仕様変更のご案内

GT5P 形小形タイマ

テクニカルニュース A-2017032 にてご案内いたしました「仕様変更のご案内」について、適用規格と実施時期に変更がございますので、改めてご案内いたします。ご案内内容に変更が生じご迷惑をおかけしましたことお詫び申し上げます。

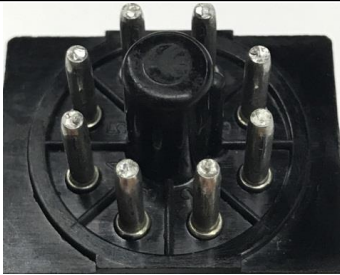
使用する電子部品の廃止より、下記のとおり外観及び使用を変更いたします。

| 項目 | 変更前 | 変更後 |
|-----------------|----------------------------------------------------------------------------------------------|-------------------------------------------------------------------------------------------------|
| 接点定格の誘導負荷 | COSφ=0.3 ~ 0.4 | COSφ=0.4 |
| 開閉頻度 | 1800回/時間 | 600回/時間 |
| 耐振動 | 98m/s ² 10~55Hz、片振幅0.75mm XYZ方向 各2時間 | 耐久：10~55Hz、片振幅0.75mm XYZ方向 各2時間 誤動作：10~55Hz、片振幅0.5mm XYZ方向 各10分 |
| 質量（約） | 49g | 54g |
| ピン形状 ピン材質 |  半田メッキ |  ニッケルメッキ |
| 設定つまみの トップ位置 |  |  |

| ラベル | <p>シルク印刷</p> | <p>フル形番表記に変更</p> <p>ロットナンバー：裏面から表面への記載に変更</p> <p>レーザーマーキング</p> |
